DRINGENDE Sicherheitsmitteilung

DigitalDiagnost C50 System

Problem mit dem Gleichgewicht des Teleskopgestells

März 2023

Abbildung 1. Aufbau des Teleskopgestells

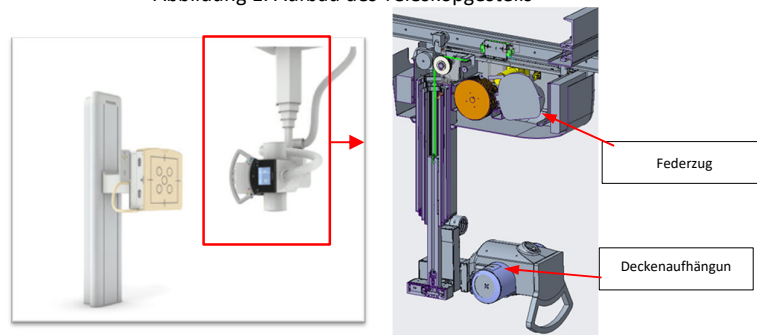
Philips hat ein Problem festgestellt, das auftreten kann, wenn bei dem DigitalDiagnost C50 System die planmäßige Wartung nicht gemäß der Beschreibung in der Gebrauchsanweisung durchgeführt wird. Wenn die planmäßige Wartung des Teleskopgestells nicht jährlich gemäß der Beschreibung in der Gebrauchsanweisung durchgeführt wird, kommt es aufgrund von normalem Verschleiß unweigerlich zu einem Abfall der Spannkraft des Federzuges im Inneren des Teleskopgestells; dadurch besteht die Möglichkeit, dass sich die Deckenaufhängung des DigitalDiagnost C50 Systems unbeabsichtigt abwärts bewegt, wenn die Stromzufuhr des Systems unterbrochen wird, wodurch es zu einer Verletzung von Patienten oder Anwendern kommen kann (siehe Abbildung 1).

Wenn sich die Deckenaufhängung unbeabsichtigt abwärts bewegt, kann es dazu kommen, dass sie auf Patienten oder Anwender prallt, wodurch es zu Verletzungen, wie z.B. Frakturen, Gehirnerschütterungen, Hämatomen, Quetschungen, Prellungen, Schmerzen usw. kommen kann.

- Zur gefahrlosen Nutzung Ihres Systems bzw. Ihrer Systeme befolgen Sie bitte das planmäßige Wartungsprogramm im Nachtrag zur Gebrauchsanweisung in Anhang A dieser Sicherheitsmitteilung.
- Wenn die Deckenaufhängung von selbst nicht in ihrer aktuellen Position verbleibt und sich stattdessen abwärts bewegt, wenn die Stromzufuhr des Systems unterbrochen wird, wenden Sie sich zwecks einer Reparatur des Teleskopgestells an Ihren Philips Ansprechpartner.
- Diese **DRINGENDE Sicherheitsmitteilung** mit der Dokumentation Ihres Systems bzw. Ihrer Systeme ablegen.

Die planmäßige Wartung des Teleskopgestells muss routinemäßig jährlich durchgeführt werden. Dies ist unerlässlich für einen ausreichenden Gewichtsausgleich der Deckenaufhängung. Unzureichender Gewichtsausgleich der Deckenaufhängung kann zu unerwarteten Bewegungen der Deckenaufhängung führen, die den Patienten der Gefahrensituation aussetzen kann, zwischen der Deckenaufhängung und anderen Geräten eingeschlossen oder eingequetscht zu werden, und kann zu Verletzungen des Patienten, wie Frakturen, Gehirnerschütterungen, Hämatomen, Quetschungen, Prellungen, Schmerzen usw. führen.
